BT 0461
30.04.99

Assunto: **Nova Dobradiça Inferior em ZAMAK e Alteração no Rodapé**
Modelos: **BRA30B/C, BRA34A/B/C, BRD32A, BRH32A, BRM33A, BRM37A, BRE43A, BRG43A, BRM43A, BRN43A, BVG22A, BVG26B, BVS24A, BVS28A, CRB23B, CRC23C, CRA30A/B/C, CRA34A/B/C, CRD32A, CRM42A, CVU16C, CVU19B, CVU24A e CVU28B**
Marca: **Brastemp e Consul**

Foto 01

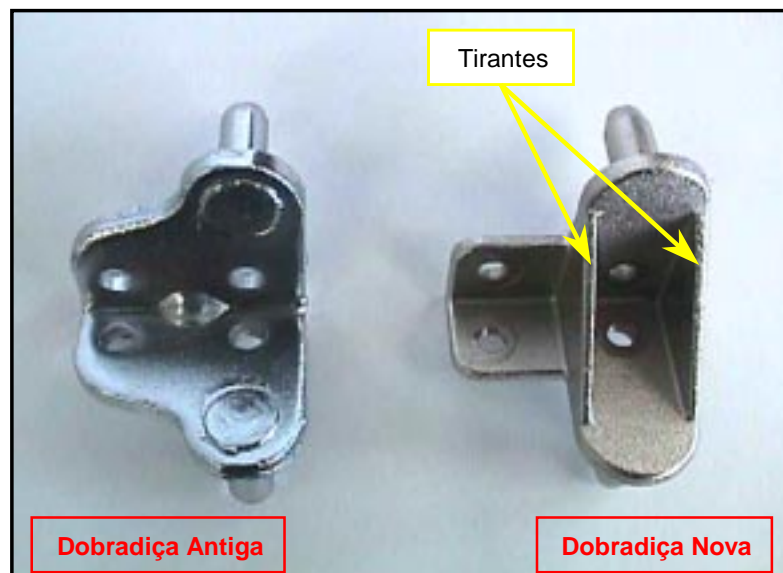
Informamos que a partir de Abril de 99, estamos produzindo os modelos em referência com a Nova Dobradiça Inferior.

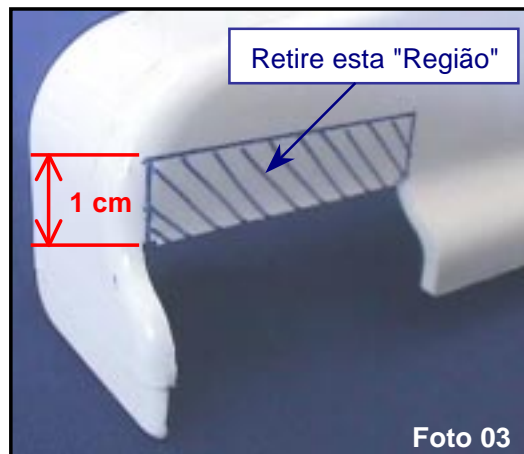
A nova Dobradiça possui "Tirantes" o que impede o encaixe do Rodapé para os modelos anteriores a esta modificação, portanto havendo a necessidade de substituir a Dobradiça Inferior Antiga proceda conforme descrito abaixo.

- 1- Retire a Porta do Produto;
- 2- Troque a dobradiça danificada pela a nova;

3- Instale e regule a Porta;

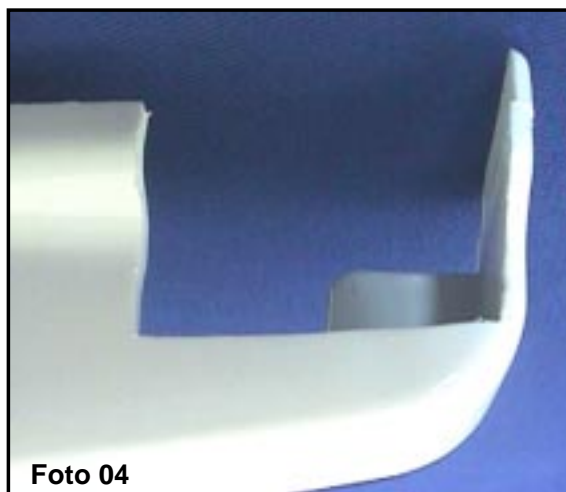
4- Com o auxílio de um estilete remova a "ABA" que fica no Rodapé onde encaixa a Dobradiça, foto 02;

5- Após remover a "ABA", retire aproximadamente 1cm da parte de cima do Rodapé, isto serve para que a Nova Dobradiça **NÃO DEIXE O RODAPÉ CAIR**, foto 03;
